065/100019
ZESPÓŁ OPIEKI ZDROWOTNEJ
W DĄBROWIE TARNOWSKIEJ
33-200 Dąbrowa Tarnowska, ul. Szpitalna 1
tel. 14 644 32 45, fax. 14 644 32 45
REGON 000304361 NIP 871-15-36-472
00000005912-W-12

Nasz znak: ZOZ.XI.5/272/8/1/18

data: 17.04.2018r.

DOTYCZY: Zapytań do postępowania prowadzonego w trybie przetargu nieograniczonego nr 8/18/ZP pod nazwą „Rozbudowa i przebudowa szpitala w Dąbrowie Tarnowskiej wraz z budową wewnętrznych instalacji (elektryczna w tym zasilanie i oświetlenie, telefoniczna, internetowa, odgromowa, gazowa, gazów medycznych, wody zimnej, ciepłej wody użytkowej, wodociągowa, przeciwpożarowa, kanalizacji sanitarnej, centralnego ogrzewania, klimatyzacji) wraz z układem komunikacji wewnętrznej obejmującym ciąg pieszo – jezdny, drogę pożarową, utwardzenia terenu i dojścia wraz z rozbudową instalacji zewnętrznych (wodociągowa, kanalizacji sanitarnej, kanalizacji deszczowej, ciepłownicza, gazowa, gazów medycznych, elektroenergetyczna, techniczna) na działce 12/6 i części działek nr 12/5 i 12/10, obręb 0001 Dąbrowa Tarnowska, jedn. ewid. Dąbrowa Tarnowska” w ramach projektu pn. „Inwestycje w infrastrukturę Zespołu Opieki Zdrowotnej w Dąbrowie Tarnowskiej w celu poprawy jako

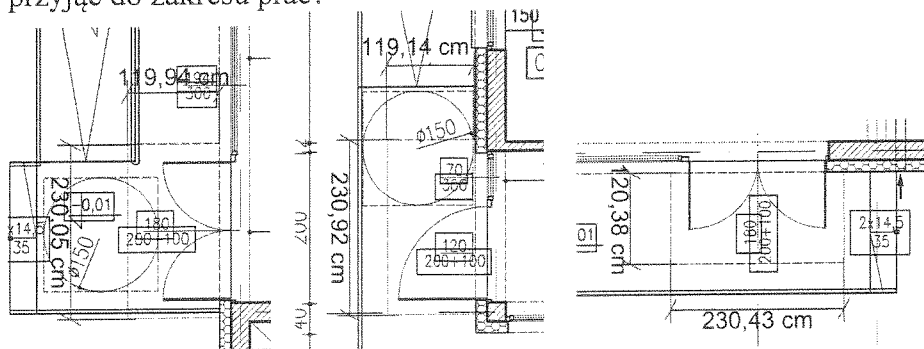
13. W przedmiarze (oddział zakaźny) wskazane jest wykonanie nadproży prefabrykowanych L19 o łącznej ilości 131,40 mb (poz. 1.2.10)
– na rzucie budowlanym w/w nadproży jest łącznie 174,60 mb. Którą ilość należy przyjąć do zakresu prac?

Odpowiedź: Zgodnie z projektem.

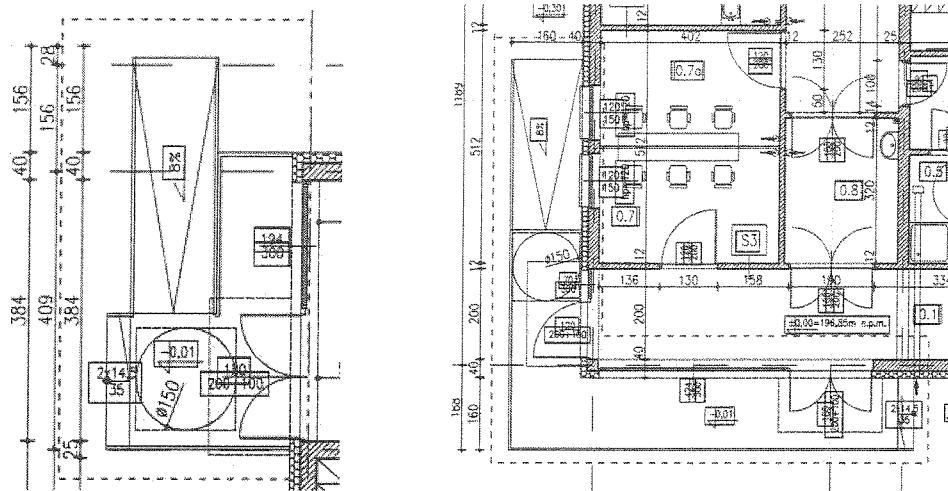
15. Na rzucie budowlanym (oddział zakaźny) narysowane są pochylnie dla niepełnosprawnych z barierkami.

– brak pozycji w przedmiarze, czy należy to do zakresu prac?

Odpowiedź: Barierki, pochylnie należą do zakresu.

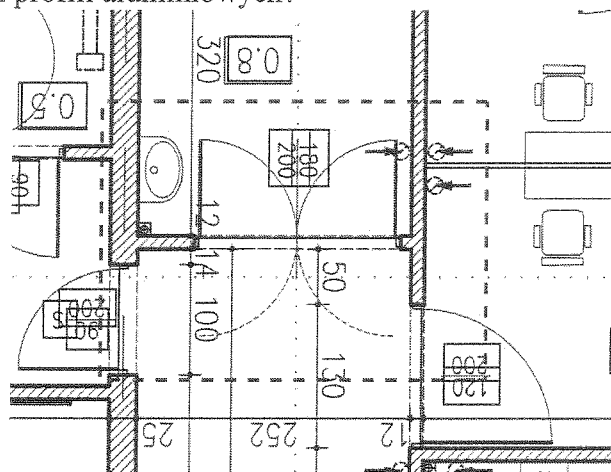
16. Czy drzwi 2-skrzydłowe aluminiowe, wewnętrzne mają posiadać na środku wysokości poręczki poziome z profili aluminiowych?

Odpowiedź: Drzwi wewnętrzne aluminiowe mają posiadać poprzeczkę na środku wysokości.
